Consejo Nacional de Operación

Acuerdo 942 Por el cual se aprueba la incorporación del cambio en los límites de generación y absorción de potencia reactiva de las unidades 1 a 6 de la planta de generación Guadalupe III y las respectivas curvas de carga

Acuerdo Número:
N° 942

Fecha de expedición:
02 Marzo 2017

Curvas de cargabilidad unidades 1 a 6 Central Guadalupe III

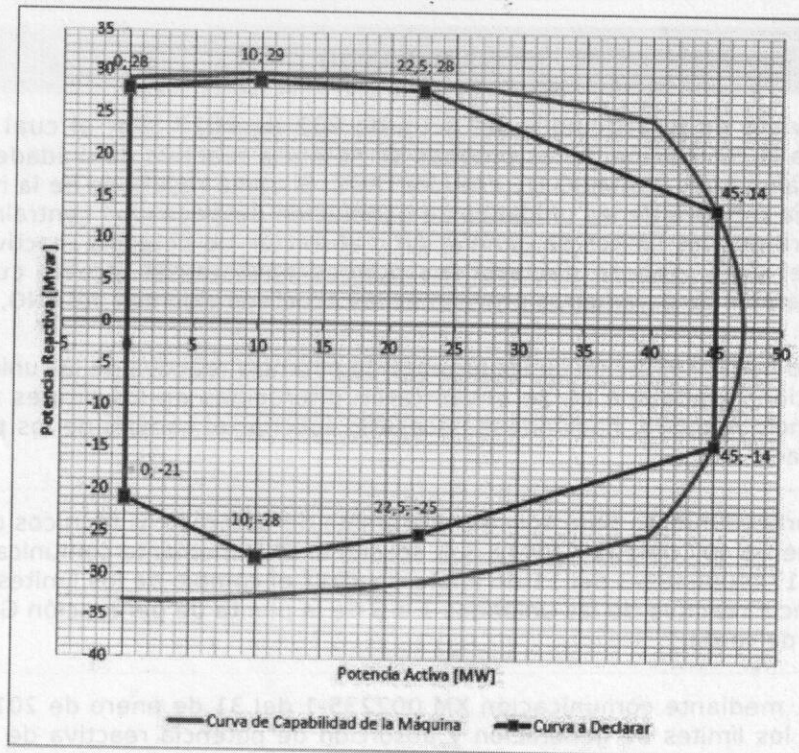
- 2 Que como resultado de la realización de las pruebas de potencia reactiva de las unidades 1 a 6 de la planta de generación Guadalupe III, se encontraron diferencias en los límites de generación y absorción de potencia reactiva, haciéndose necesario solicitar el cambio de los parámetros de la curva de cargabilidad.

Aprobar la declaración de una nueva curva operativa de carga de las unidades 1 a 6 de la planta de generación Guadalupe, en las que se define la capacidad para entrega y absorción de potencia reactiva de la unidad en función de la potencia activa generada.

Tabla 1: Unidades 1, 2, 3, 4, 5 y 6

Sobrexcitación		Subexcitación	
P [MW]	Q [Mvar]	P [MW]	Q [Mvar]
0	28	0	-21
10	29	10	-28
22.5	28	22.5	-25
45	14	45	-14
